# 감 사 위 원 회

## 시정요구 및 통보

제 목 “영빈관 앞 분수대 보수공사” 시공 및 하자관리 부적정

관 계 기 관 종로구

< 그림2. 분수대 단면보수 및 방수공사 부실시공 >

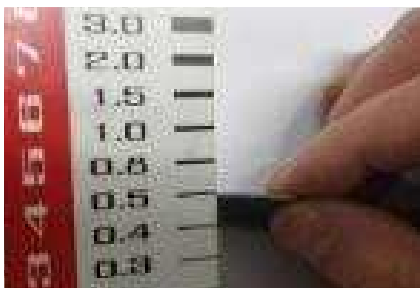
그런데 2018. 12. 17. 이 건 공사현장을 확인한 바, 시공자는 설계도서와 다르게 분수대 일부 바닥 우레탄 방수층의 두께를 설계기준(설계 3mm) 보다 6배 얇은 약 0.5mm로 부실하게 시공하여 분수대 1층 약 10개소, 길이 약 0.5~1.5m(균열 면적 : 바닥 약 38㎡, 벽체 약 4.7㎡)의 우레탄 방수층 균열 및 벗겨짐 현상이 발생하였으며, 단면보수가 완료된 벽체 등 약 29개소에서 균열(길이 약 0.3~1.5m, 균열 폭 약 0.2~0.8mm) 및 백태현상이 발생하는 부실시공이 확인되었다.

▲ 우레탄 방수층 두께 미달  
(설계 3mm→ 시공 0.5mm)

▲ 바닥 방수층 균열 및 벗겨짐  
(바닥 약 10개소)

▲ 벽체 균열 및 백태현상  
(벽체 등 29개소)

이와 관련하여 관련분야 외부전문가의 기술자문 결과에 따르면 단면보수 부분에 발생한 균열 원인은 단면보수재인 ‘고강도폴리머모르타르’의 수축과 바탕면 접착불량 및 들뜸에 의한 균열이며, 백태현상은 석재 줄눈 부실시공 및 단면보수 부

그리고 분수대 바닥의 우레탄 방수층 균열, 벗겨짐 하자는 우레탄 방수층의 두께가 설계기준 보다 얇게 시공된 점과 방수층 하부 단면보수 부분의 온도 균열과 함수율이 기준(6%) 이상으로 표면 내부 수분이 있는 상태에서 우레탄 시공되어 단면보수층과 우레탄방수층간의 접착불량에 의한 들뜸 발생이 원인인 것으로 판단된다. 따라서 방수층 보수시 두께가 얇아지지 않게 설계기준(3mm 이상)에 부합하게 보수하여야 한다는 기술자문 의견이 제시되었다.

분의 균열 등이 원인으로 이에 대한 하자보수방안은 균열 부위는 V형 절단 후 일반 모르타르 또는 균열보수재를 주입 충전하고 석재 줄눈 부위는 물끊기+실링 보수하는 것이 바람직하다는 의견이다.

① 이 건 공사의 하자사항에 대하여 전면 재조사하여 시공자의 부담으로 하자보수토록 하고, 앞으로 유사한 사례가 발생하지 않도록 직원교육 및 업무처리에 철저를 기하시기 바랍니다.
